STADTRECHNUNGSHOF WIEN

StRH V - 6/16

MA 31, Sicherheitstechnische Vorschriften und Meldungen
für Koordinierungsmaßnahmen bei Aufgrabungen

Abbildung 7: Künette mit fehlenden Hängeeisen

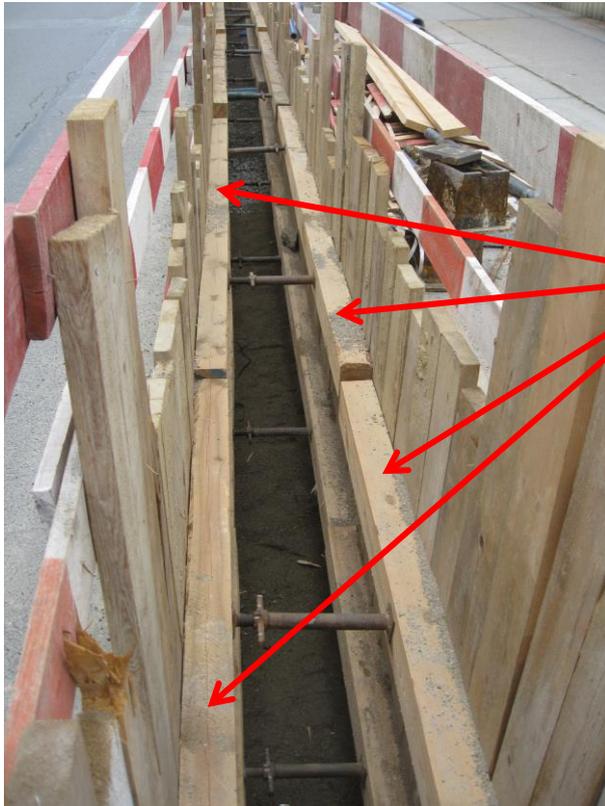
Bei der Künette in der Argentinierstraße fiel auf, dass die gem. § 52 Abs 5 der Bauarbeiterschutzesverordnung erforderlichen Hängeeisen oder gleichwertige Vorrichtungen (Klumpfen) fehlten. Mit jenen sind die waagrechten Aufsetzer für den lotrechten Verbau aus Holz anzuhängen und damit zu sichern (s. Abb. 7). Siehe im Vergleich hierzu die ordnungsgemäße Ausführung unter Pkt. 7.9 - Abb. 4.

Aufsetzer ohne Hängeeisen oder gleichwertige Vorrichtungen (Klumpfen)

Die Vertreter der Magistratsabteilung 31 wurden vor Ort vom Stadtrechnungshof Wien über obgenannte Mängel in Kenntnis gesetzt. Die Bereiche um die Stolperfallen wurden umgehend abgesichert und die zeitnahe Einbringung der Hängeeisen wurde zugesagt.
